PROJET DE REQUALIFICATION DU SITE INDUSTRIEL FLODOR - PERONNE (80)

ETUDE D'IMPACT SUR L'ENVIRONNEMENT
Conformément à l'article R. 122-1
et suivants du Code de l'Environnement

Réponse à l'avis de la MRAe – 2023-7240

Figure 16 : Plan de repérage des bassins versants - Source : OGI

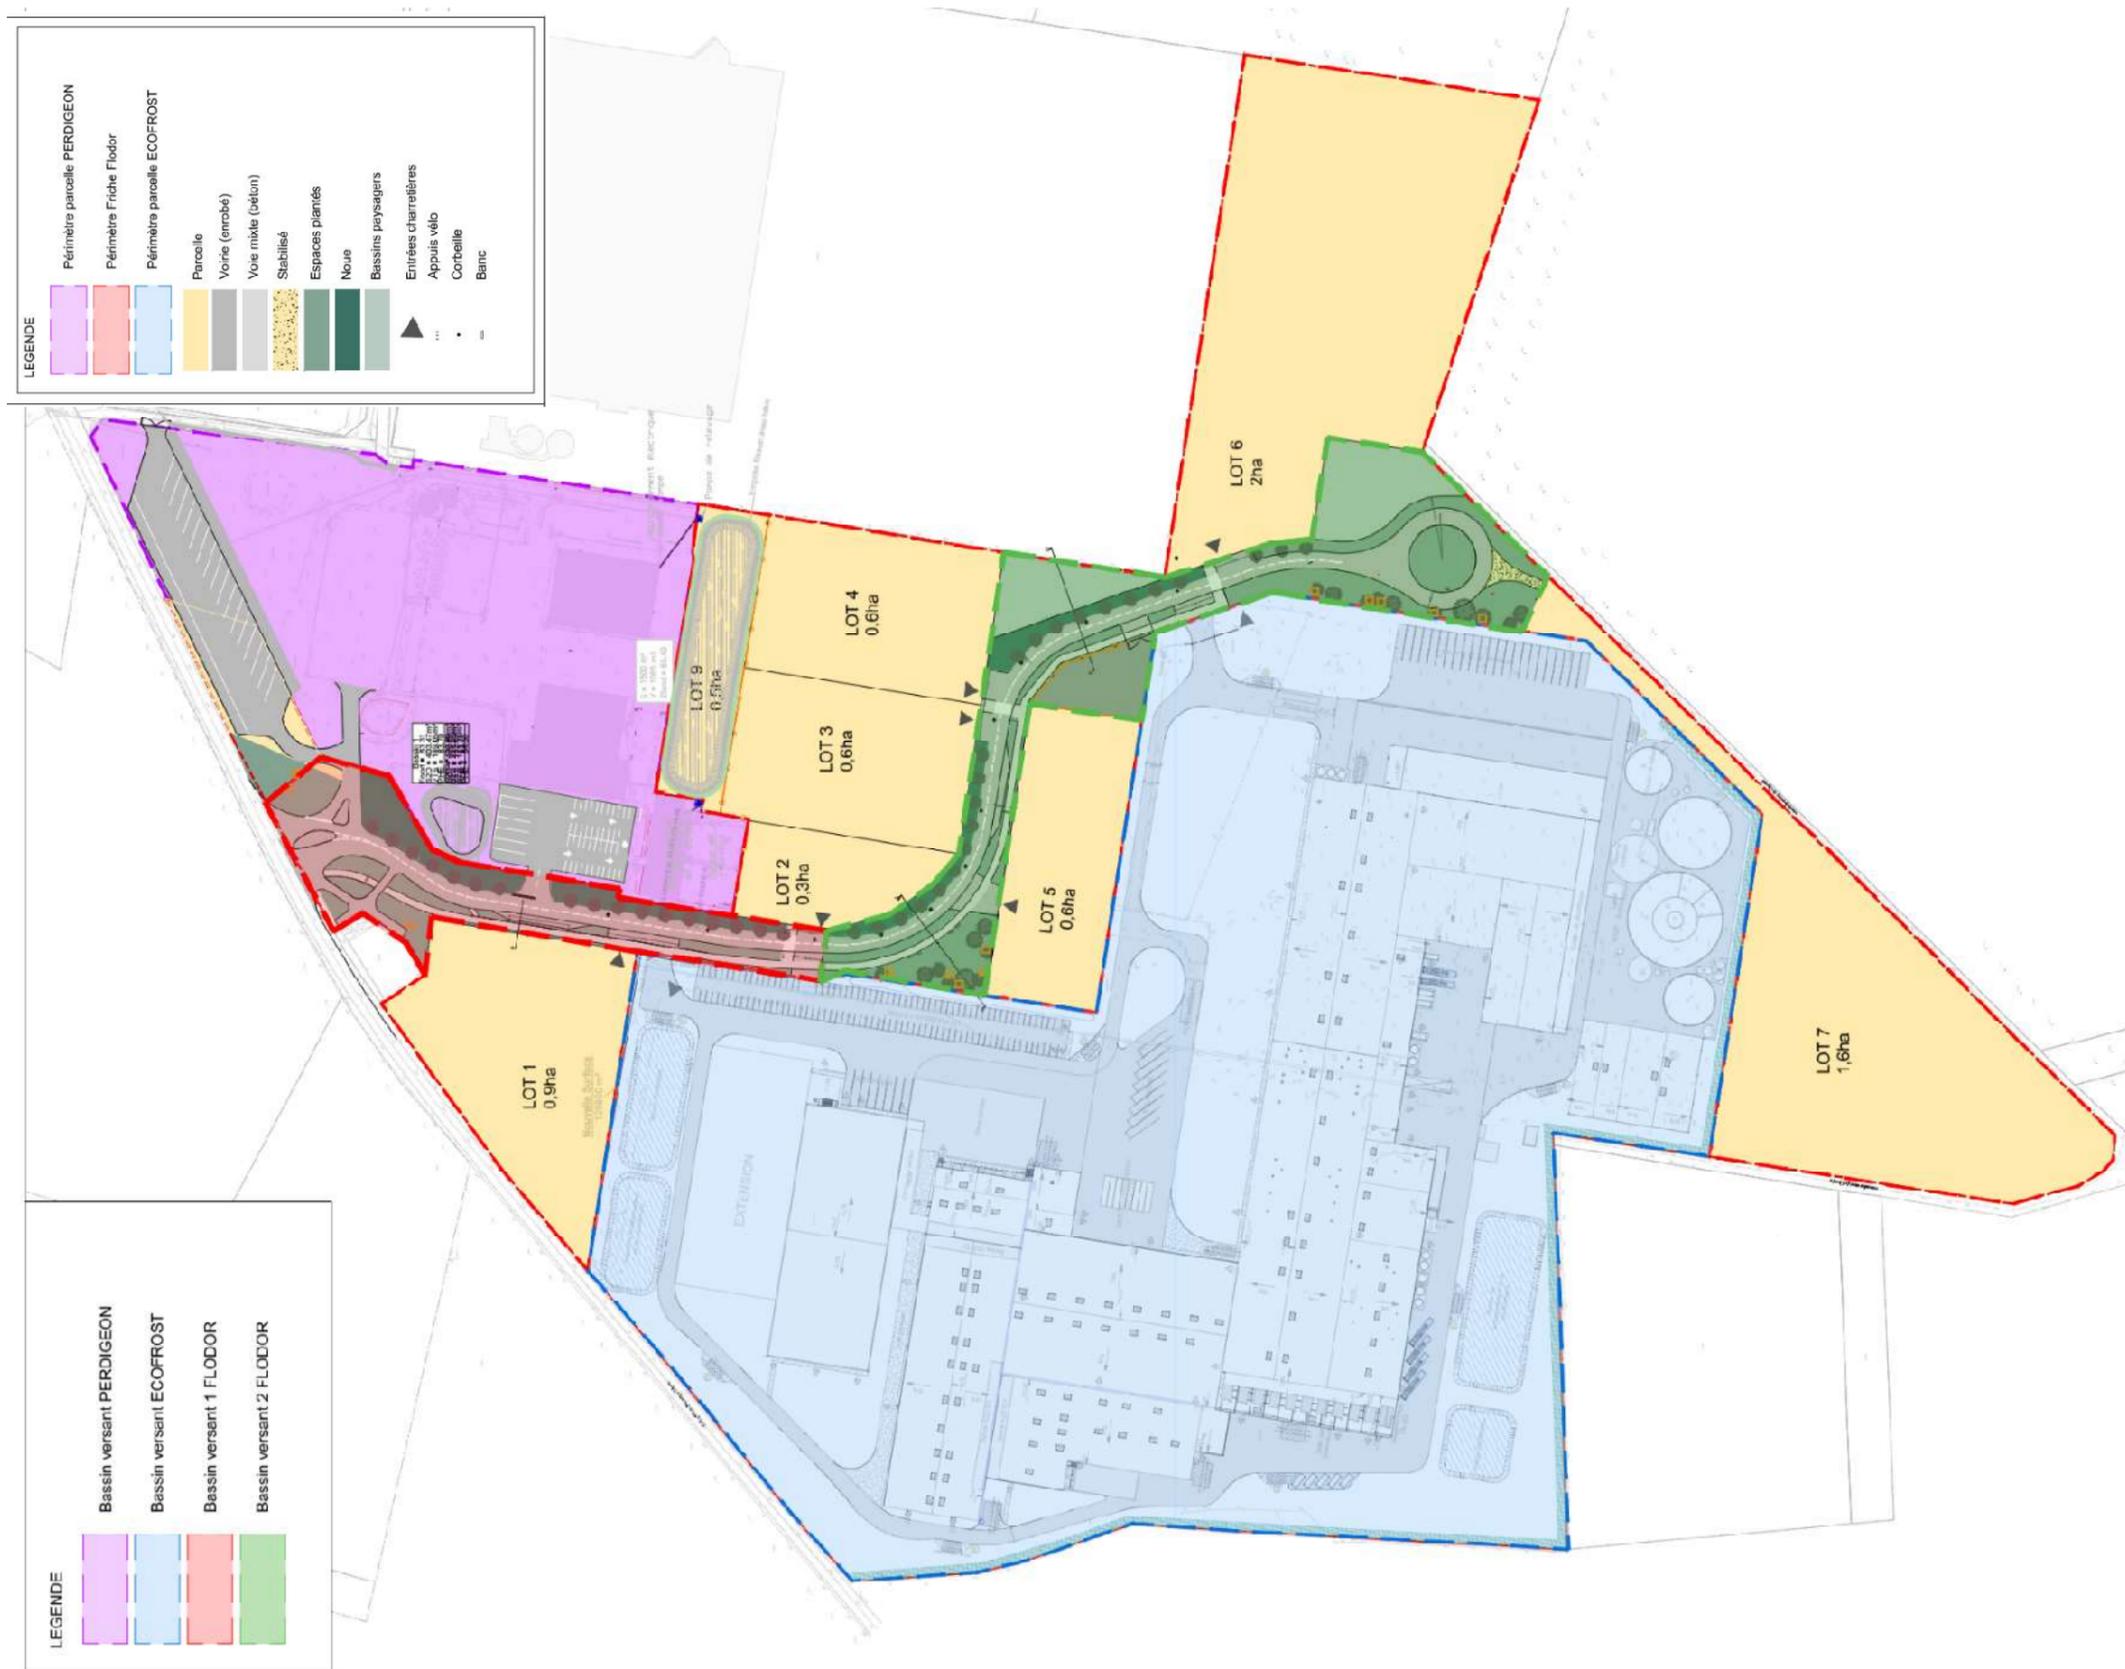
- de revoir la vue en plan synoptique des bassins versants pour faire apparaître clairement leur délimitation, les noues et bassins d'infiltration ainsi que la localisation des huit essais mesurant la perméabilité des sols ;
- d'étudier le dimensionnement des ouvrages de gestion des eaux pluviales à l'appui d'hypothèses prenant en compte les plus récents effets du changement climatique sur la pluviométrie et de compléter les mesures le cas échéant.. »

Le plan de la page suivante présente la répartition des bassins versants sur la zone du projet. (figure 12 : Plan de repérage des bassins versants - Source : OGI)
